烧结厂 A 区原料场全封闭改造工程答疑及澄清通知一

现就烧结厂 A 区原料场全封闭改造工程(编号:JDGC202402019E) 招标文件有关疑问答复及合同部分条款作澄清如下：

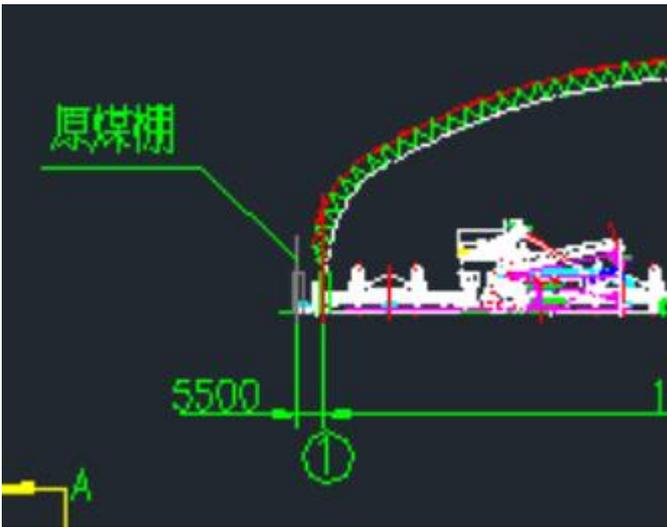
疑问 1: 烧结厂 A 区原料场招标文件中料场棚化尺寸为 389m× 162m，棚化面积为 63018m²，根据“附图 2：A 区原料场新建全封闭大棚方案立面图”料棚 1 轴线立柱与混匀取料机设备相碰，此次棚化是否对混匀取料机设备进行改造以避免碰撞。

答复:附图 2 为参考图，料棚 1 轴线立柱与混匀取料机设备相碰，此次棚化是对混匀取料机设备进行改造以避免碰撞，棚化面积不变，各投标方可根据自身设计情况优化、在不影响取料机正常生产情况下可以适当拆除混匀取料机设备末端钢结构或者微调料棚范围并提供修改前后对比，最后根据最终方案进行报价。

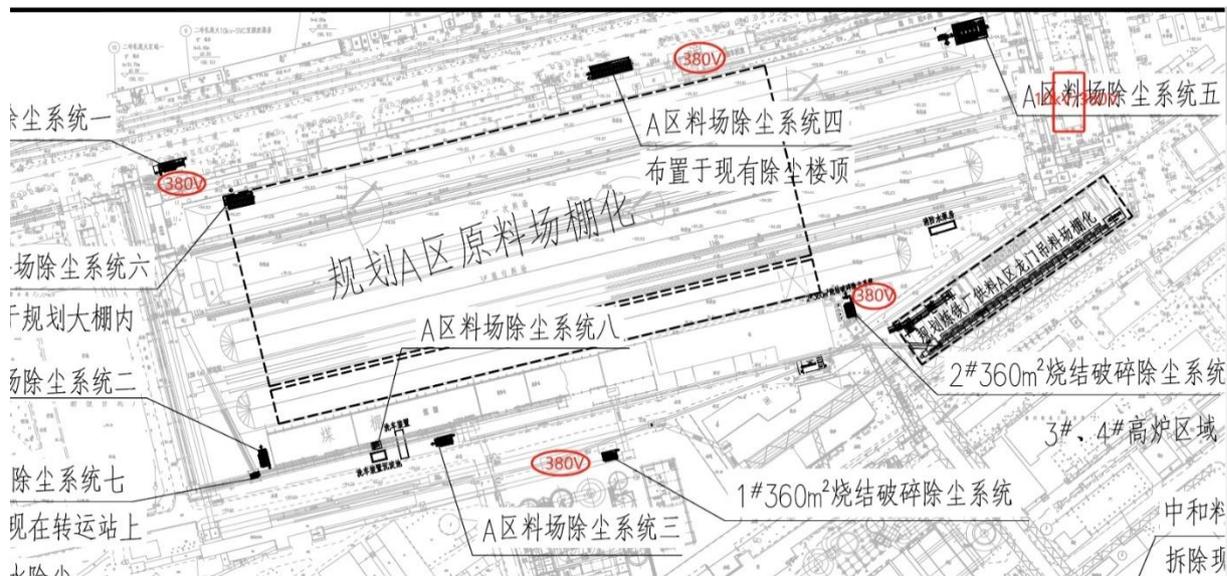
疑问 8:3.2 接口：“该项目所设计配套的电控柜放置地方由投标方设计建造。建造位置及要求由招标人指定并在附近设计建造值班室。”

需澄清问题：是否新建配电室（含值班室），大概位置在哪？

答复：电气室根据投标单位配套电气设备按照新建设计，无需建值班室，位置需征得招标单位同意。现有电气室详见附图（备注有电压等级）。

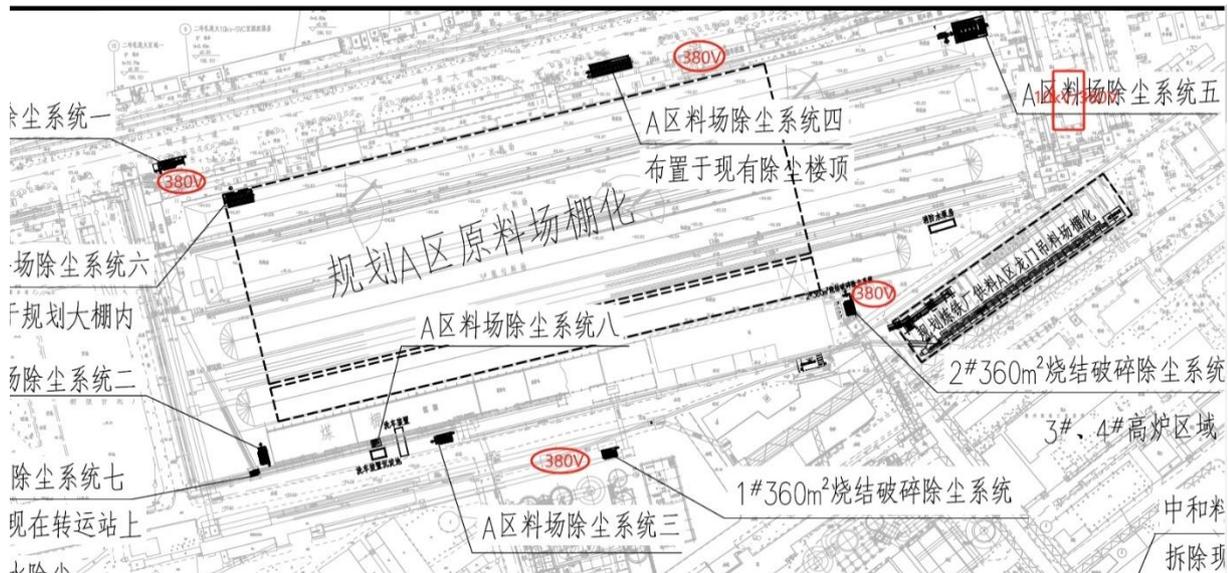
疑问 20:A 区料场大棚新增电气柜是否布置在现有电气室内? 现有电气室在总图上的位置。

答复: 按新增设计。电气室详见附件。

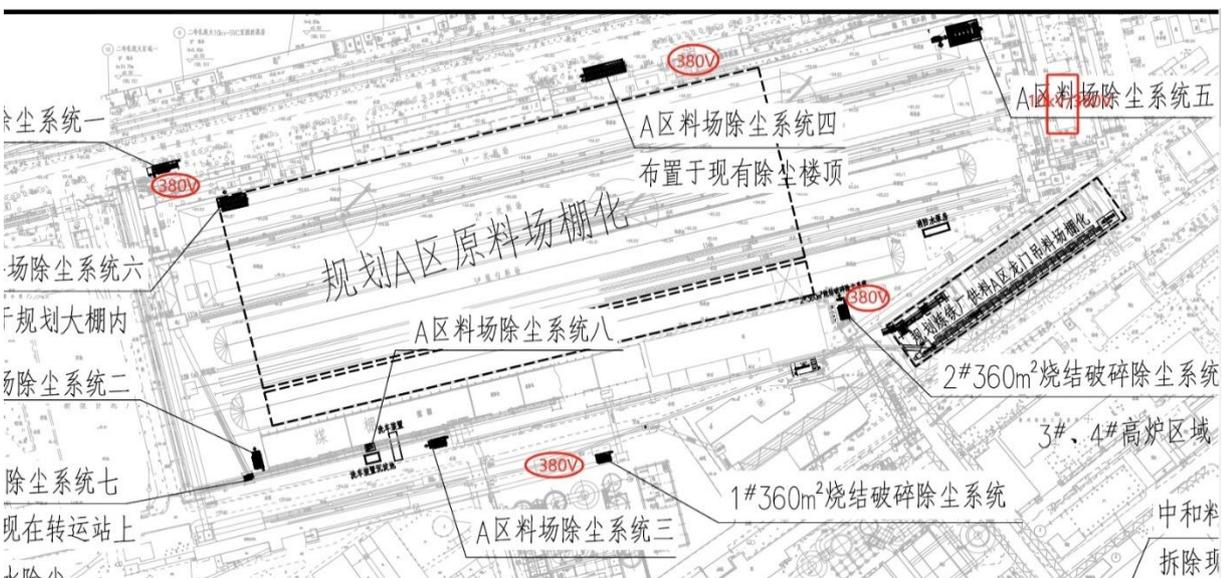
疑问 32：给大棚照明和检修等新增的配电柜和 PLC 控制柜，这些设备能不能就近安装在附近的电气室，是否需要新增电气室？

答复：详见附件。附近电气室基本已无空位，只提供电源接点，按新增设计。

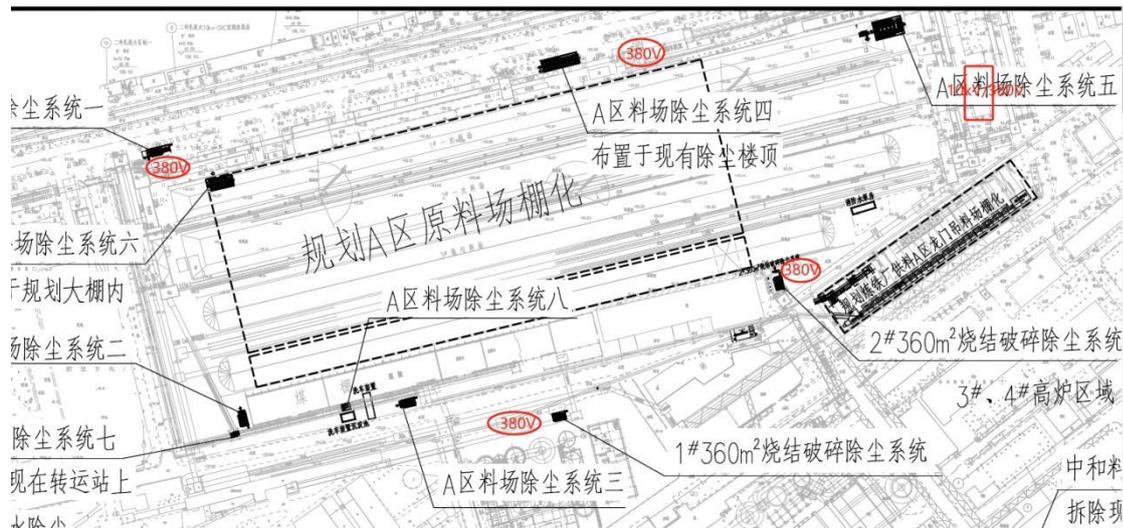
疑问 50: A 区原料场区域取电外线，是否有可利用的桥架、通廊或电缆沟？

答复：现场配电室详见附图。只提供电源接点，根据现场实际通廊还有余量的可以利用，需要重新铺设桥架。
